GDSOL 76
PROJET DE PARC PHOTOVOLTAÏQUE AU SOL
ANCIEN SITE BOURBIE D'ISSOIRE (63)

**Réponses à de l'Avis de la Mission Régionale d'Autorité
environnementale (MRAe) d'Auvergne-Rhône-Alpes
du 19 décembre 2023 n° 2023-ARA-AP-1620**

Rédacteur	<i>David Peters</i>	Date	<i>11/03/2024</i>
-----------	---------------------	------	-------------------

Figure 1- Répartition des différentes fractions composant un panneau photovoltaïque cristallin-
Echantillonnage et caractérisation des fractions (source : SOREN¹)

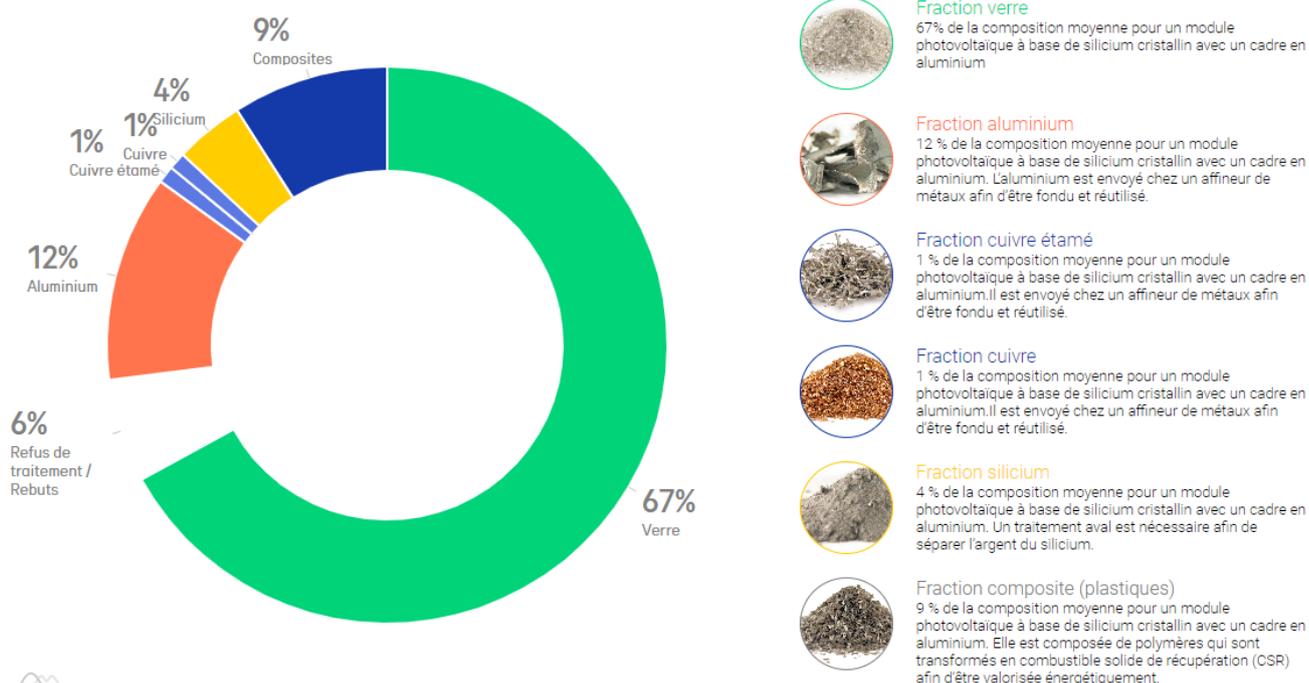
Le pétitionnaire prévoit le démantèlement des structures et le recyclage des panneaux à l'issue de l'exploitation du parc (p.46-47). L'étude indique que « [les] modules sont recyclables à 90 % ». En complément, il est nécessaire d'identifier les matériaux non recyclés, d'évaluer leur quantité et de préciser leur destination.

Le taux de valorisation d'un module photovoltaïque à base de silicium cristallin est de 94% (source Soren), ce qui est un taux de recyclage très important surtout sur un produit multi-composants ; les points de comparaison peuvent être les cannettes de soda qui ont un taux de recyclage plus important tout en n'arrivant pas à 100 % ; une machine à laver a un taux de recyclage de moins de 70%.

Les 6 % d'un panneau photovoltaïque qui ne sont pas revalorisés sont composés principalement des poussières emprisonnées dans les filtres après le broyage ; les poussières peuvent être incinérées ou utilisées comme substitut au sable dans la construction ; la backsheet (la feuille vinyle à l'arrière du panneau servant à isoler les composants) et le tedlar (polymère plastique) seront incinérés pour produire de l'énergie en incinération.
